Porsche Carrera Cup France 2021

Note Technique 23/2021

VIS DE FIXATION INTERRUPTEUR COUPE-CIRCUIT

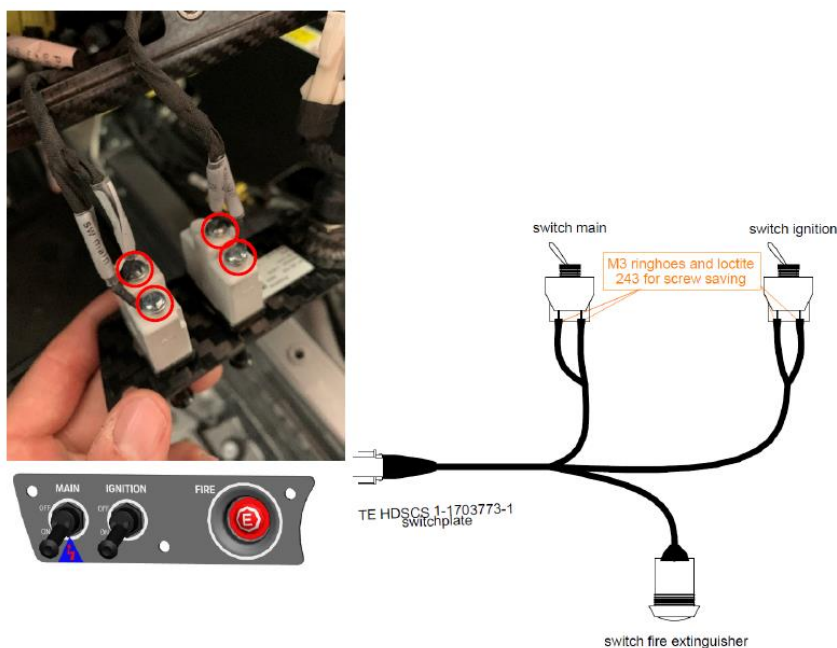
Un mauvais maintien des câbles électriques sur les interrupteurs peut provoquer une coupure d'alimentation électrique en cours d'utilisation et peut donc conduire à un dysfonctionnement de la direction assistée.

Porsche Motorsport vous informe que les vis de fixation des interrupteurs de coupe-circuit et de contact principal doivent être contrôlées et collées à la Loctite afin d'éviter que les câbles de puissent se desserrer.

A loose wire terminal mounting bolt on the main and ignitions switches can cause the car to lose electrical power when driving and cause the steering assistance to malfunction.

Porsche Motorsport informs that the mounting bolts on the main and ignition switches must be checked and glued with Loctite to prevent the cables from loosening.

- Toute les vis doivent être collées à la Loctite 243 (rouge)
- La Loctite doit uniquement être appliquée sur les filetages et ne doit pas perturber la conductivité électrique.
- La Loctite ne doit pas être appliquée sur la soudure ou sur la surface de contact de l'interrupteur.

- All bolts should be glued using Loctite 243 (red, medium strength)
- The Loctite MUST only be applied to the threads and MUST not affect the conductivity
- Loctite must not be applied or contaminate the cable terminal surface or the terminal seat on the switch body
